智能开关:Spark三开

Spark智能三开 2019.12.31

REV: 10.0

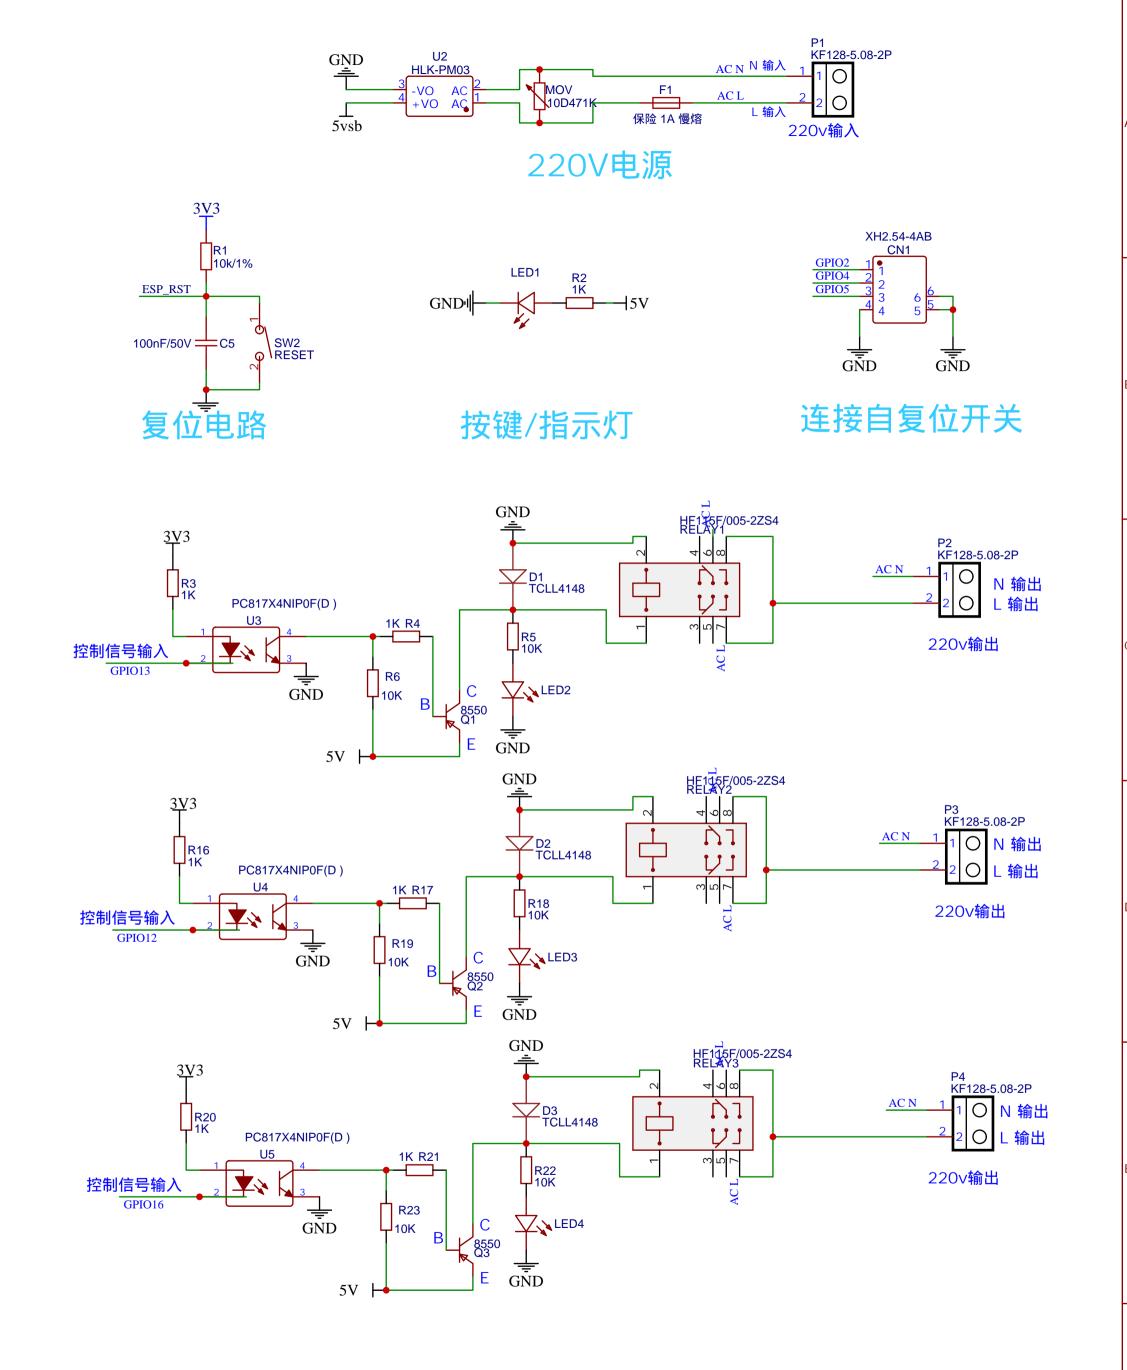
2020.1.2 v6.0修订:修复光耦输入5v和3.3v控制异常的bug

2020.1.6 ∨7.0修订:加保险丝 增厚底层强电覆铜

2020.1.9 v8.0修订:增加压敏电阻 更换慢熔保险丝

2020.1.10 v9.0修订:移动USB接口 方便螺丝固定

2020.1.10 v9.1修订:优化丝印信息 优化动作LED灯位置

2020.2.20 v10.0修订:修改光耦输入端电阻为1K 保证继电器正常吸合
